## **Impianto Pilota Geotermico “Montenero”**

### **[ID:2777] Risposte alle Richieste di Integrazioni**

*Allegato 5: Indagine Geomorfologica*

## **IMPIANTO PILOTA GEOTERMICO «MONTENERO»** **Indagine geomorfologica**

# Zona 3b - CARTA GEOLITOLOGICA

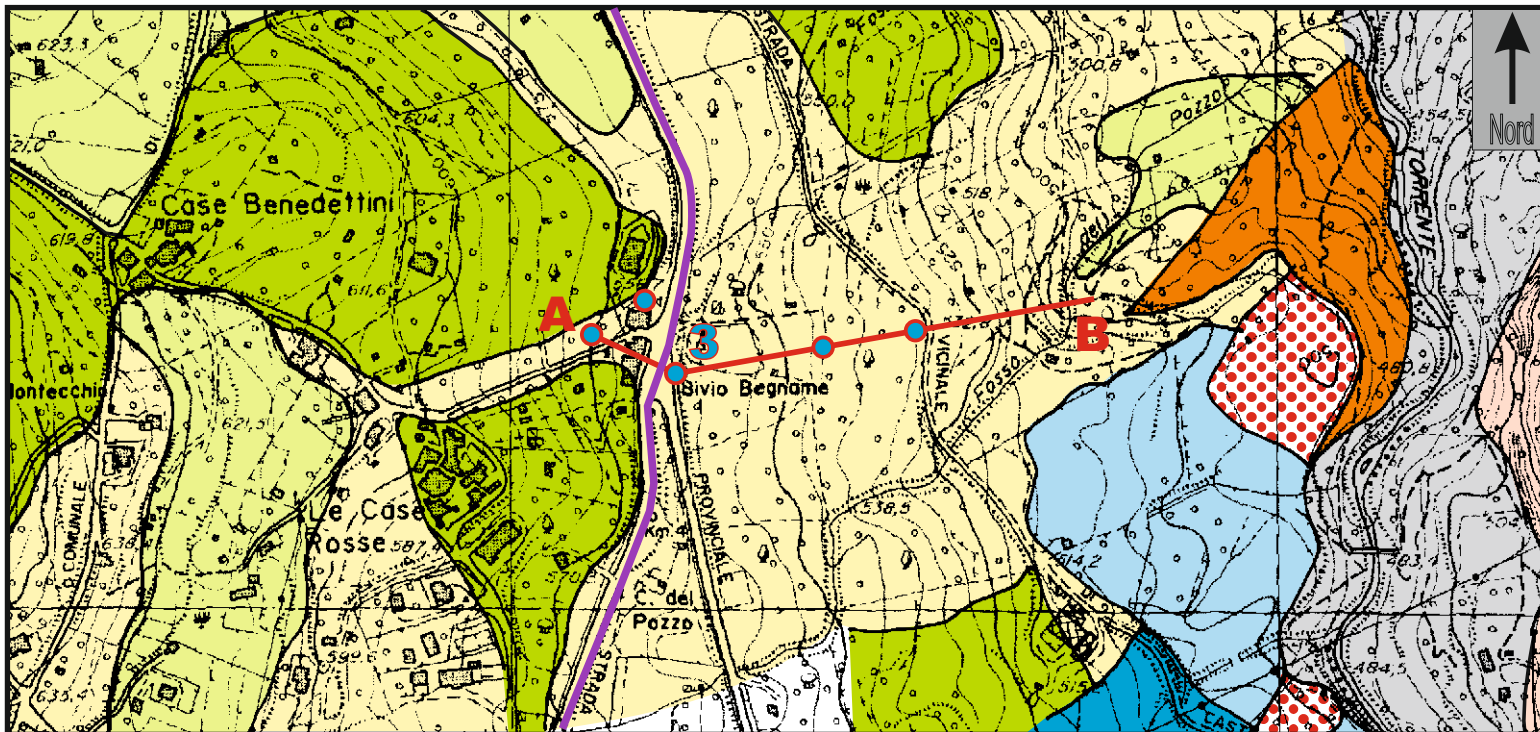
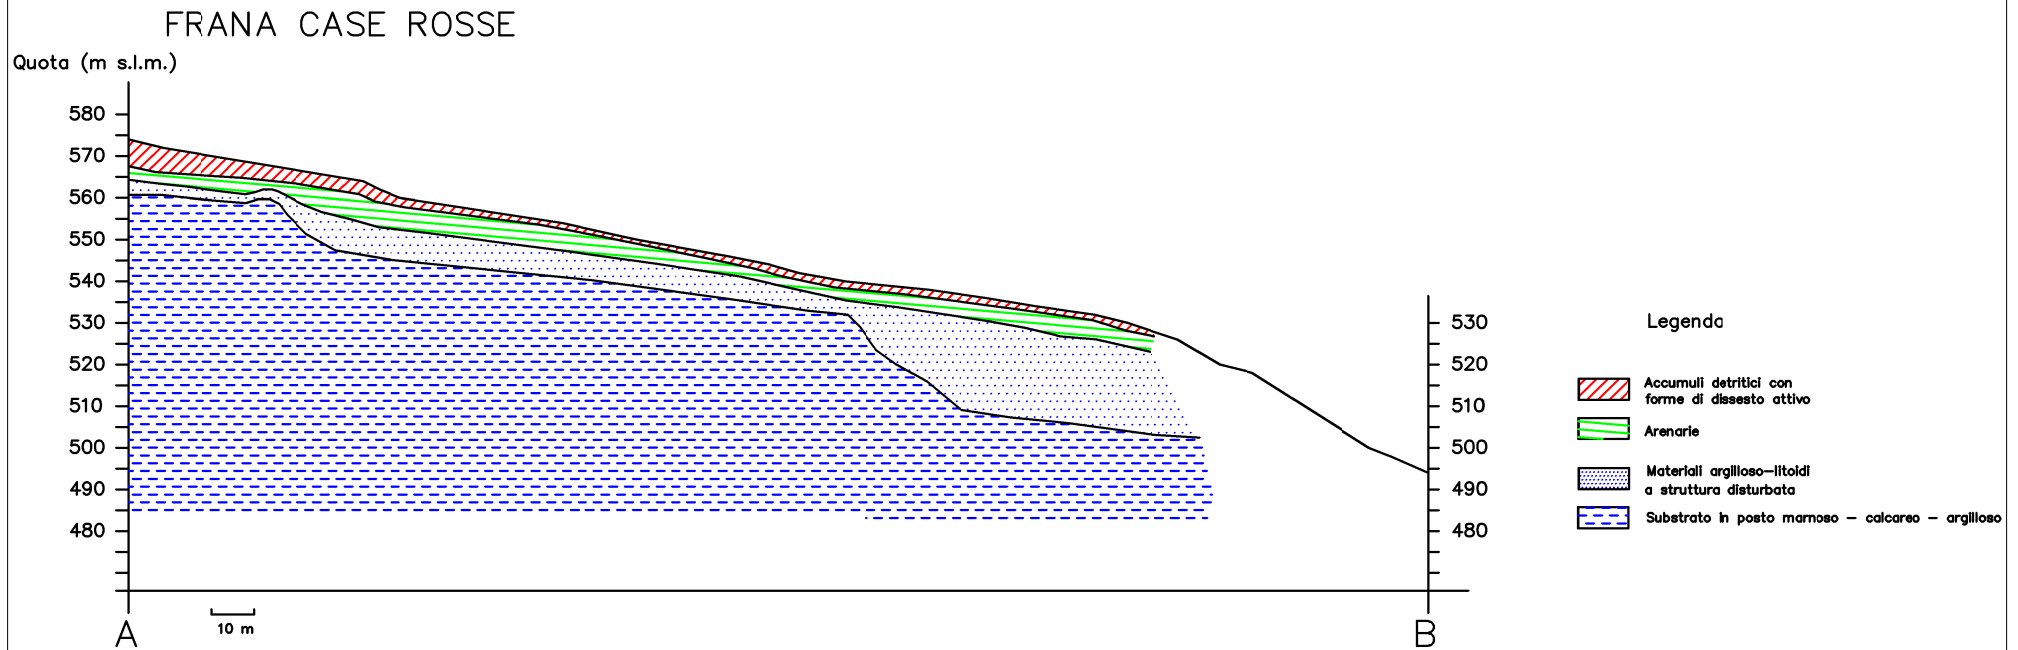
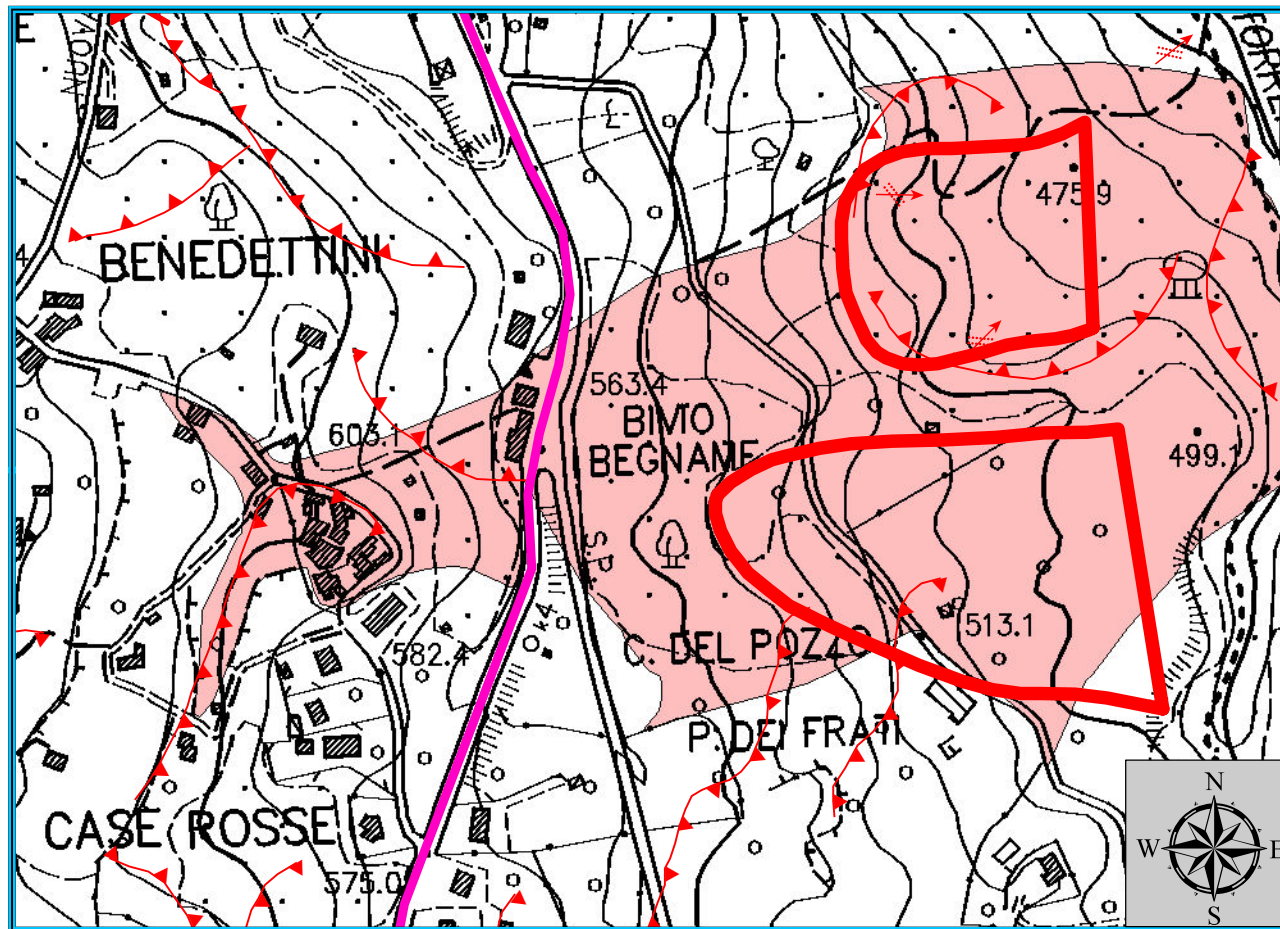
In questa zona, ubicata in località **Bivio Begname**, è presente un dissesto “storico”, rilevato negli anni '80 del secolo scorso quando venne realizzata una vasta campagna geognostica (GEOTECNO, 1984. *Indagini geologiche e geognostiche sul movimento franoso in località Case Rosse – Bivio Begname*) che è stata presa come base per il presente lavoro. L'area PFME intercetta l'elettrodotto per un tratto di **circa 120 metri**.

- queste generali condizioni di dissesto **non si manifestano, ad oggi, sulla carreggiata della Provinciale e sulle costruzioni presenti lungo essa e più a monte**, le cui lesioni, manifestatesi negli anni '80, non hanno messo in evidenza evoluzioni da diversi anni a questa parte;
- l'area PFME intercetta l'elettrodotto per un tratto di **circa 120 metri**, mentre, secondo il DB della Regione Toscana l'area attualmente in frana attiva **non interessa il tracciato dell'elettrodotto**, mantenendosi ad una **distanza minima da esso di 120 metri** (cfr. **Fig. 8, Carta geomorfologica**).

1. il tracciato dell'elettrodotto, che è posato all'interno di uno scavo di profondità massima pari a 1,20 m, correrà all'interno dello strato superficiale costituito da un detrito arenaceo sabbioso;
2. la posa del cavo non andrà ad alterare l'equilibrio geomorfologico del versante;
3. l'utilizzo di materiale arido drenante aiuterà lo smaltimento delle acque di circolazione superficiale e sub-superficiale, allontanandole dall'area a PFME;

Figura 10

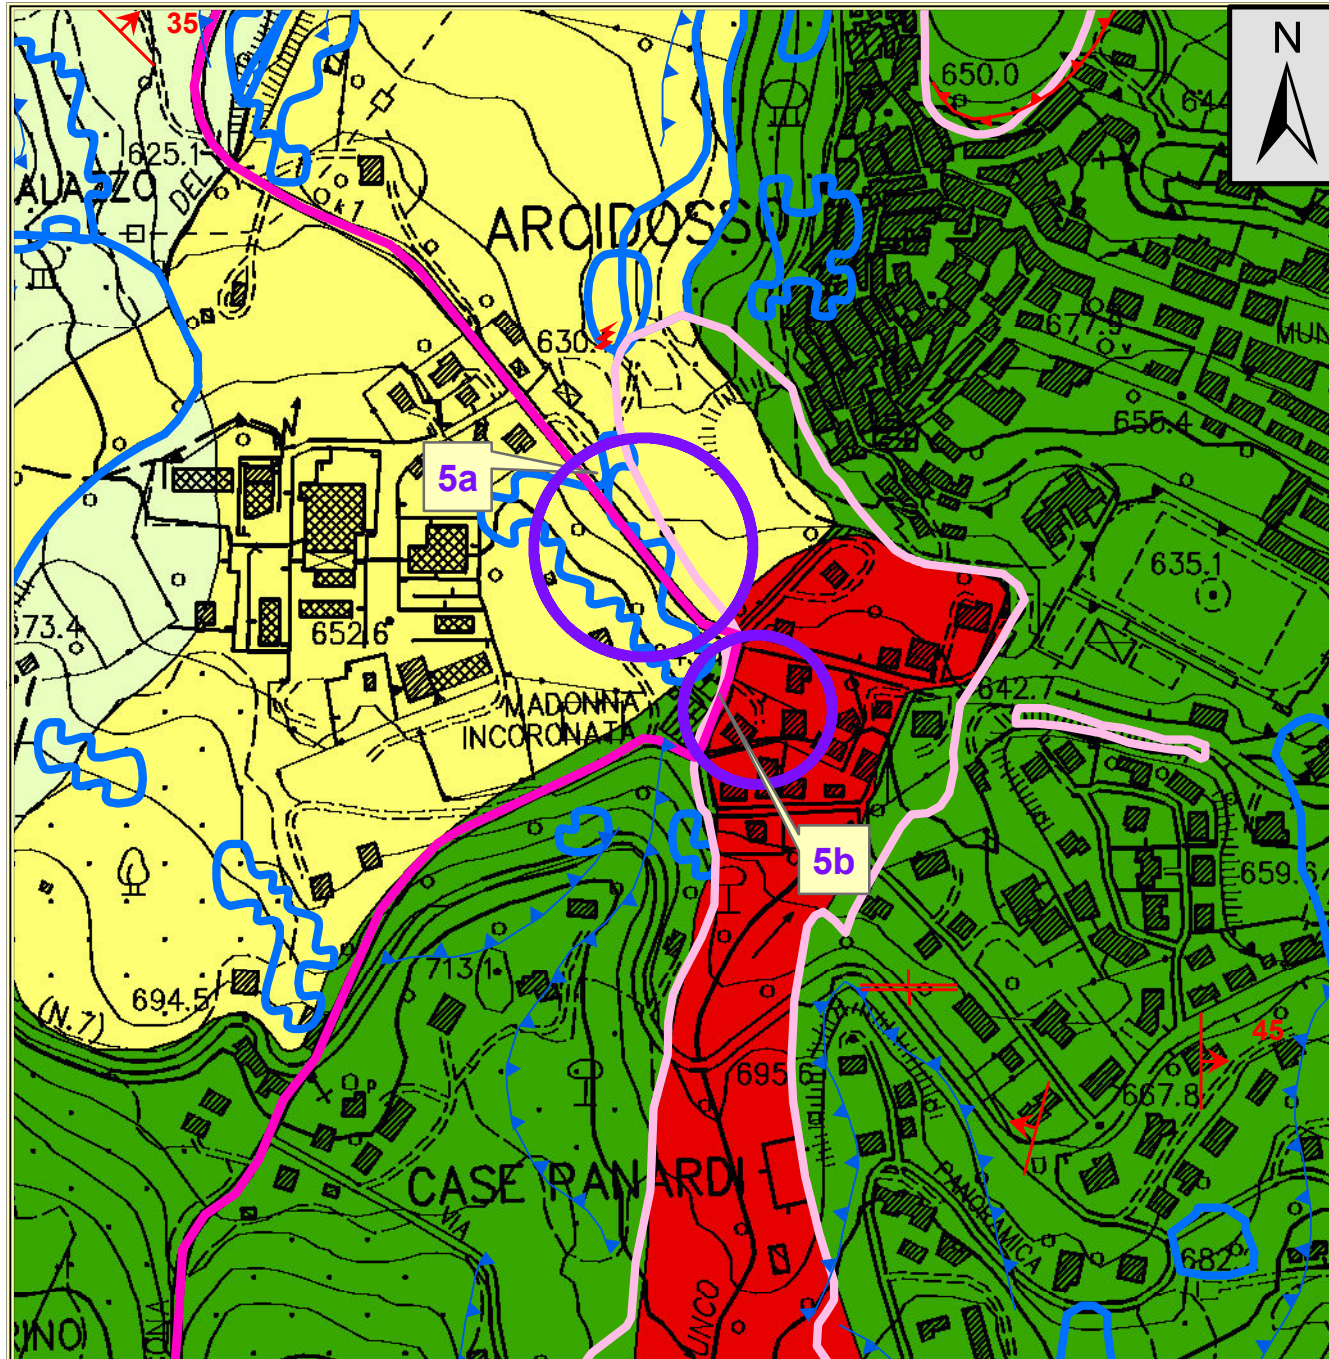
coltre di paleofrana attualmente quiescente (cfr. **Figura 10**, *Carta geologica e geomorfologica*); a causa della **forte l'acclività della scarpata a monte della carreggiata** (cfr. **Foto 10**), superiore al 40%, una porzione del pendio, che interessa anche la sede stradale, è stato classificato a PFE dal PAI. **Al momento dei sopralluoghi, effettuati lungo il tracciato dell'elettrodotto, non vi sono indizi di dissesti in atto**, pertanto si può concludere che **lo scavo necessario per alloggiare l'elettrodotto non andrà ad aumentare il rischio di frana nelle aree adiacenti.**

Figura 11

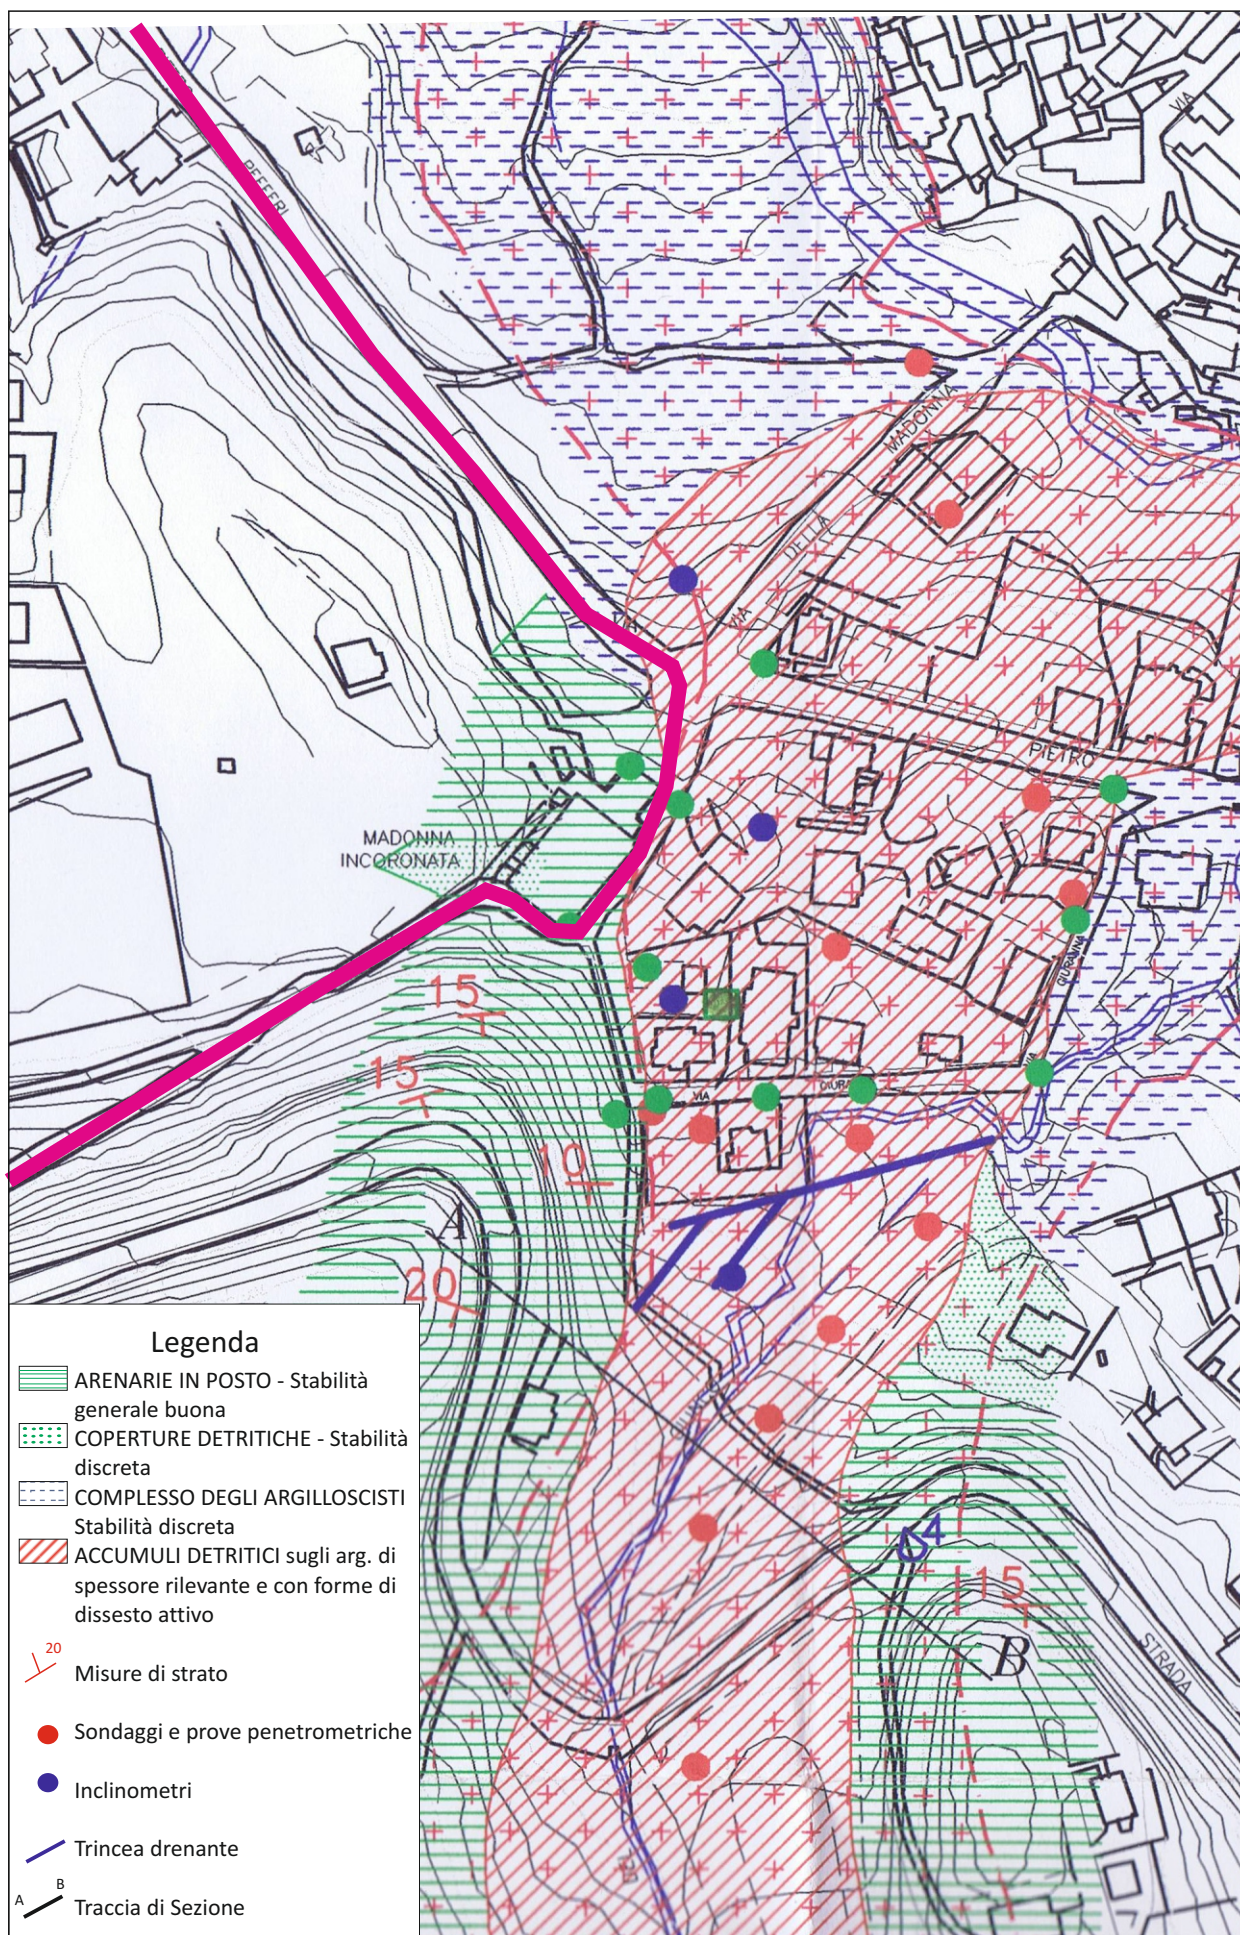
Come per la frana di Bivio Begname (**Zona 3b**), anche in questo caso l'assetto stratigrafico è riconducibile ad un substrato costituito dal **complesso degli Argilloscisti** del Cretaceo Inferiore sul quale poggiano le **Arenarie della Pietraforte**: il complesso degli Argilloscisti affiora estesamente all'interno della vallata solcata dal Fosso del Giunco e, quindi, **costituisce il substrato del versante oggetto del movimento franoso**, mentre la Pietraforte affiora sui bordi della valle, costituendo i rilievi che fanno da spartiacque al bacino del Fosso del Giunco. Il risultato è rappresentato nella **Figura 11 (Carta geomorfologica)** e nella **Figura 12 (Sezione geologica)**.

Come già detto, il versante in oggetto è interessato da dissesti geomorfologici che sono stati, in passato, oggetto di approfondite indagini geognostiche; tali indagini hanno consentito di delimitare con chiarezza le aree stabili da quelle instabili o in condizioni di dubbia stabilità.

**In ogni caso il tracciato lambisce solamente l'area ritenuta in frana, per cui si può senz'altro concludere che lo scavo necessario per alloggiare l'elettrodotto non andrà ad aumentare il rischio di frana nelle aree adiacenti.**

Figura 13

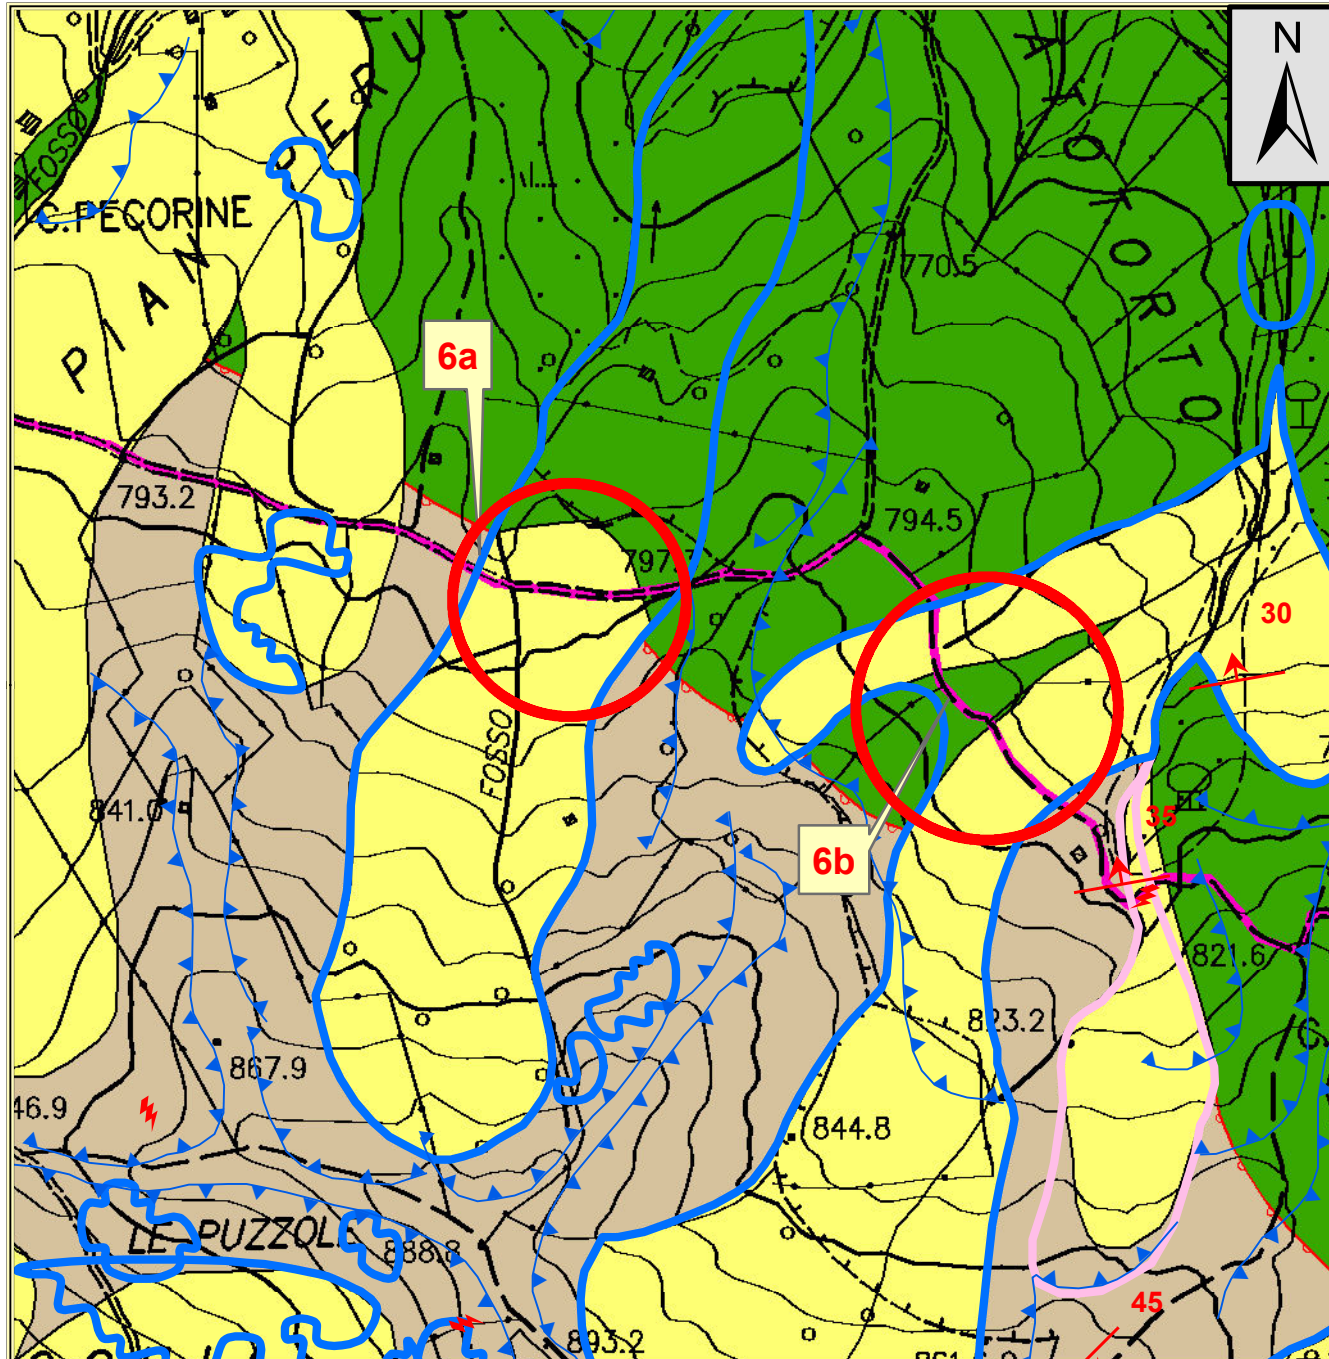
(argilliti, siltiti e calcari micritici, in strati da sottili a spessi) dell'Unità (subligure) di Canetolo (cfr. **Figura 13**, *Carta geologica e geomorfologica*). Una superficie tettonica di

sovrascorrimento mette a contatto tali terreni con la soprastante Pietraforte che geometricamente occupa le porzioni più a valle dei rilievi. In generale, le superfici concave di tali rilievi sono occupate da coltri di accumulo che **non mostrano attualmente segni di riattivazioni in atto**; i versanti risultano per gran parte coltivati (cfr. **Foto 11**), con pendenze ridotte (cfr. **Foto 12**) e con una buona regimazione delle acque di scorrimento superficiale che contribuisce a mantenere in equilibrio geomorfologico i pendii. Si può senz'altro concludere che **lo scavo necessario per alloggiare l'elettrodotto non andrà ad aumentare il rischio di frana nelle aree adiacenti.**
